INFORME DE HITO DE CONTROL
Nº 047-2025-OCI/5347-SCC

**“CONSTRUCCIÓN DE LA RED VIAL DEPARTAMENTAL
DISTRITO LLOQUE - (C.P. SAN CRISTOBAL DE TORATA -
C.P. HUARINA), DISTRITO MATALAQUE, PROVINCIA
GENERAL SÁNCHEZ CERRO, REGIÓN MOQUEGUA”
COMPONENTE I**

**HITO DE CONTROL Nº 7 – EJECUCIÓN DEL PROYECTO DE
INVERSIÓN A SETIEMBRE DE 2025**

Imagen n.º 3

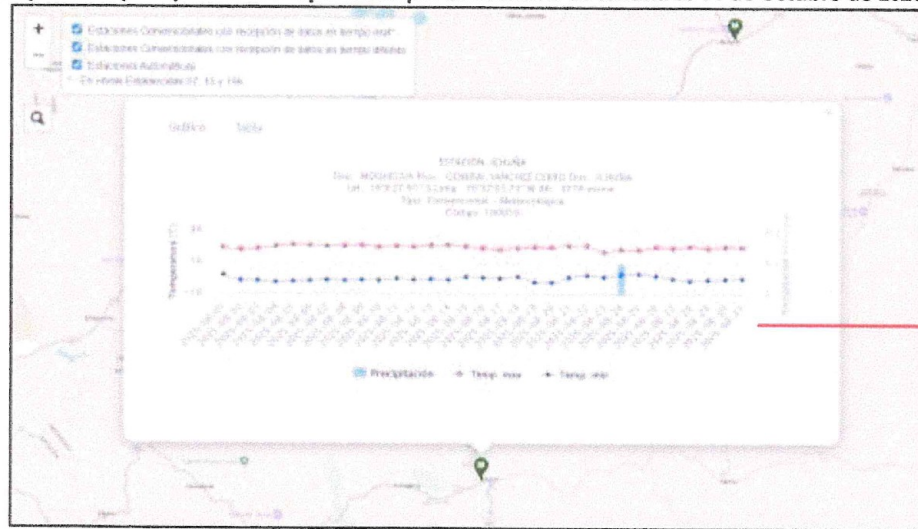
De la imagen precedente, se advierte que la página web reporta datos hidrometeorológicos de la estación de Ichuñá solo hasta el 31 de agosto de 2025, información que difiere con el reporte de precipitaciones fluviales consignado en el “*Acta de acuerdo de suspensión del plazo de ejecución del servicio*” de 2 de octubre de 2025, en la cual se indicó que los datos reportados por la estación de Ichuñá corresponden al mes de setiembre de 2025.

Imagen n.º 6
Reporte de datos hidrometeorológicos de la Estación Ubinas al 16 de octubre de 2025

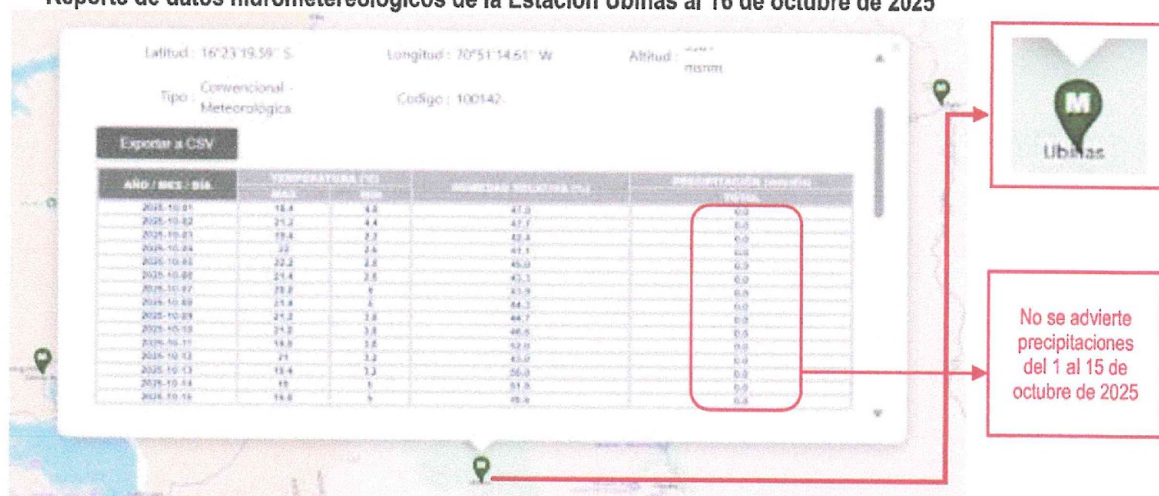
De la imagen precedente, se advierte que, desde 1 al 15 de octubre de 2025, la estación Ubinas no reportó precipitaciones fluviales, es de mencionar que el distrito de Lloque y el Centro Poblado de San Cristóbal de Torata, son localidades que se encuentran próximas a la estación Ubinas.

Imagen n.º 8

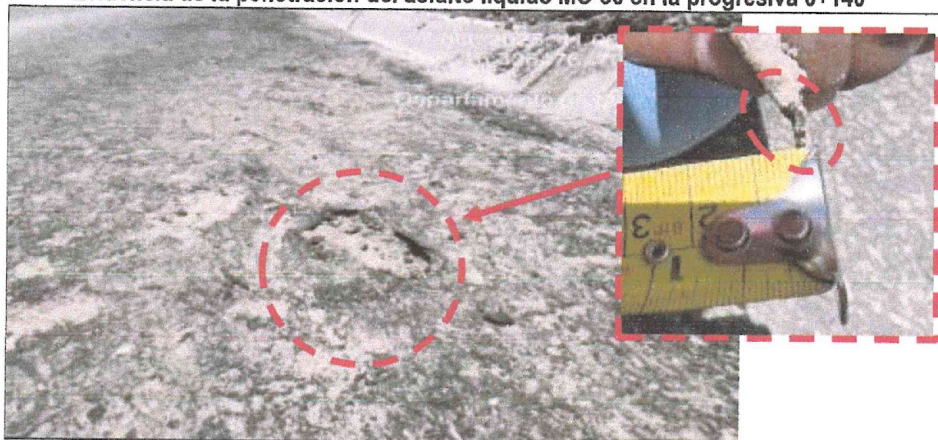
De igual forma, durante la inspección física la Comisión de Control verificó que, entre las progresivas 0+140 a 0+160, además de existir desprendimiento de la superficie imprimada, el espesor de la penetración alcanzada con el asfalto líquido colocado es de aproximadamente 2 mm, conforme se puede observar a continuación:

Imagen n.º 15
Riesgo de desprendimiento de roca en talud

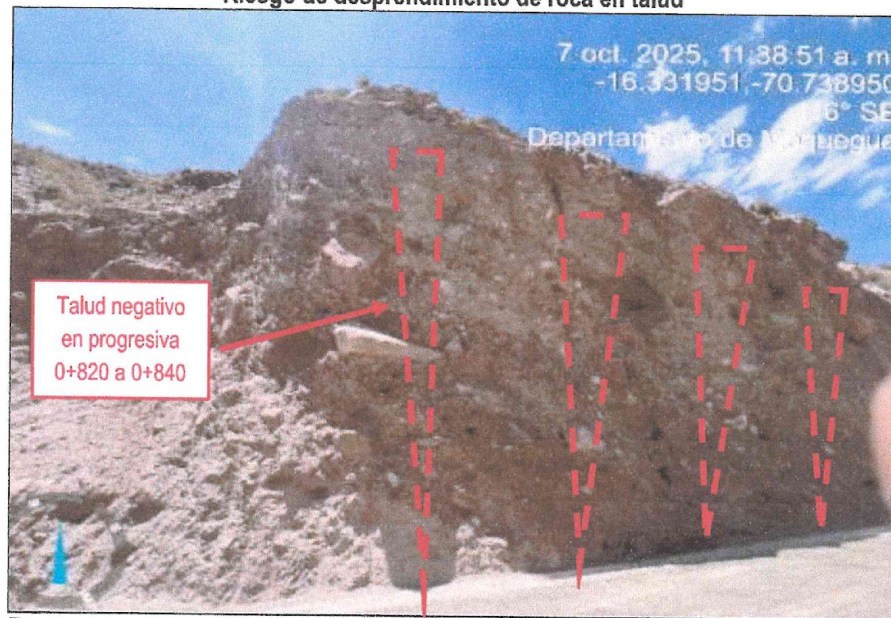
Considerando los datos señalados en la imagen precedente, se tiene que el talud ubicado entre las progresivas 0+820 a 0+840, no cumple con los valores referenciales para taludes en corte de roca suelta, toda vez que, no cuenta con la relación 1:4-1:2, lo conllevaría a que exista un riesgo de desprendimiento de roca directamente en la plataforma:

En tal sentido, ante un posible desprendimiento de roca, esta podría caer directamente sobre la calzada, generando un riesgo para la seguridad vial y la integridad de la vía, es de señalar, que, de acuerdo a la información contenida en el informe mensual de agosto, la partida 02.02.06 denominada “Desquinche y peinado de taludes” que comprende la remoción de todas las rocas sueltas y bloques de roca desprendidos en los taludes, de los lugares señalados en los planos ya ha sido ejecutada en su totalidad, conforme se detalla a continuación:

Imagen n.º 18
Ejecución de trabajos de soldadura

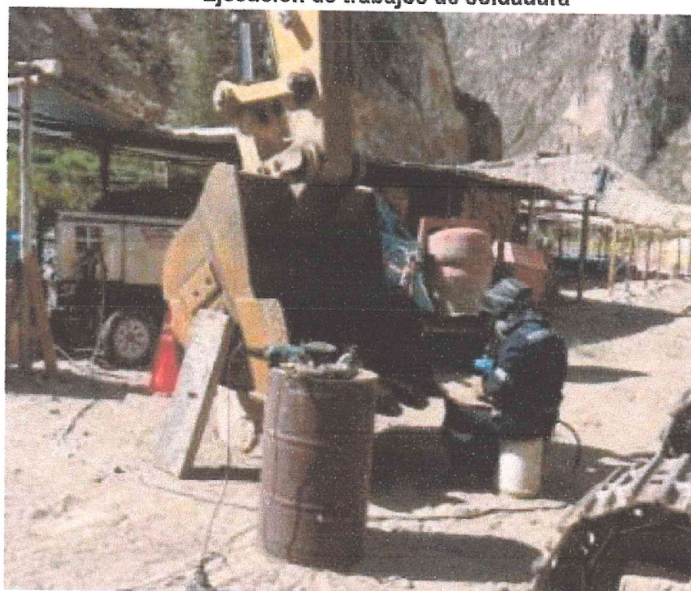
Por otro lado, la Comisión de Control identificó que el personal del proyecto venía realizando trabajos de soldadura y colocación de cobertura para acero de construcción, a continuación, se muestra los trabajos de soldadura:

Imagen n.º 19
Documentos de gestión de seguridad de trabajos de soldadura.

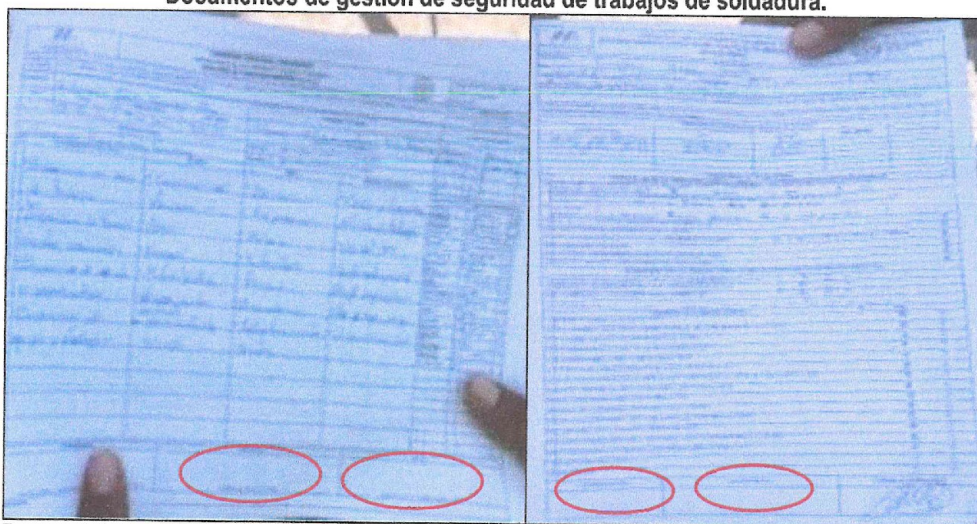
En tal sentido, se revisó los documentos de gestión de seguridad relacionado al Análisis de Trabajo Seguro (ATS) y Permiso Escrito de Alto Riesgo (PETAR), observándose que estos no contenían las firmas del residente e inspector de obra, es decir, los trabajos que se venían ejecutando no se encontraban autorizados por los responsables del proyecto, según se puede apreciar en las siguientes imágenes:

Imagen n.º 20
Área de talleres no señalizada

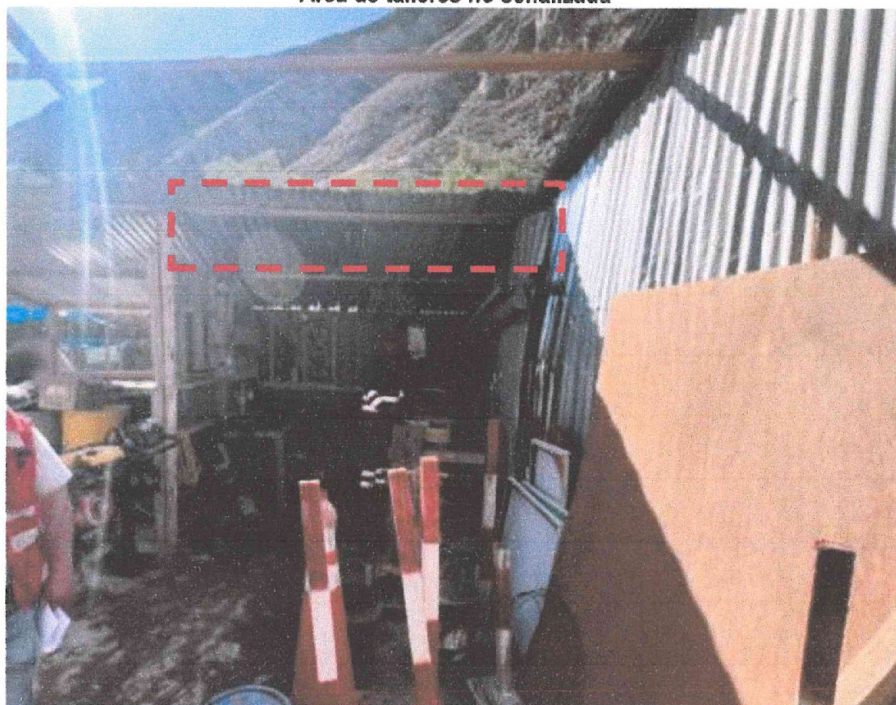
Por otro lado, mediante el acta de visita de inspección y recorrido n.º 1-2025-GRM/OCI-SCC-2260022 de 7 de octubre de 2025, la Comisión de Control, verificó la ausencia de señalización en el área de talleres, lo cual se evidencia en la siguiente imagen:

Imagen n.º 23

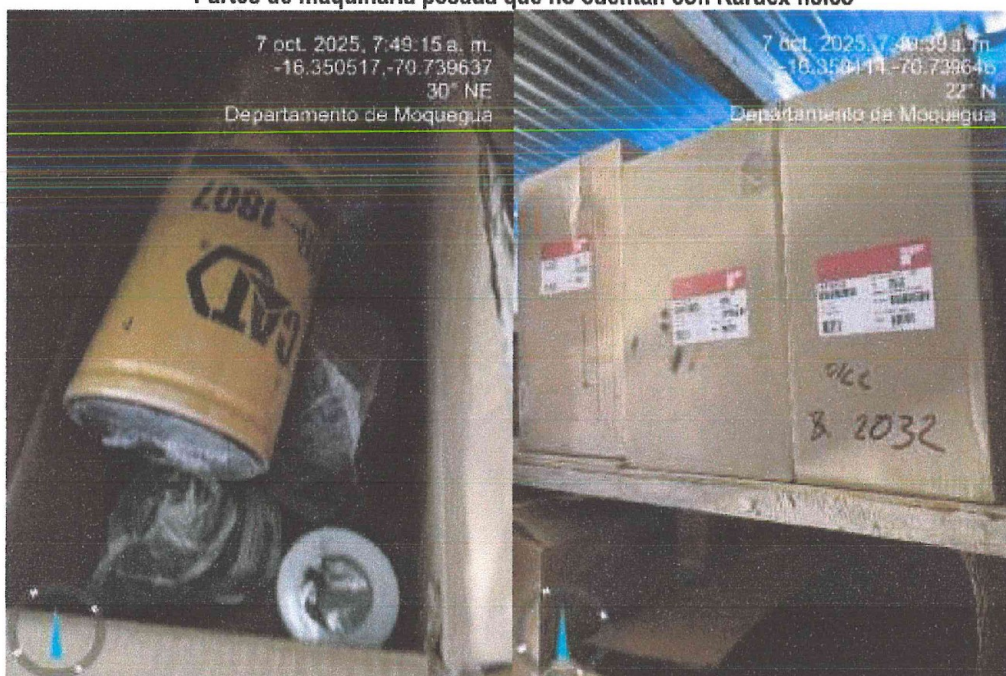
Adicionalmente, en el almacén de obra se encontró “partes de maquinaria pesada” (filtros, mangueras, uñas, entre otros) que no cuentan con tarjeta de control visible, tampoco han sido consignados en el cuaderno de registro de ingreso y salida, sobre este aspecto la responsable de almacén informó a la Comisión de Control que estos bienes no habrían sido entregados o reportados por su antecesora, hecho que fue plasmado en el acta de visita de inspección y recorrido n.º 2-2025-GRM/OCI-SCC-2260022 de 7 de octubre de 2025; a continuación se muestran tales bienes:
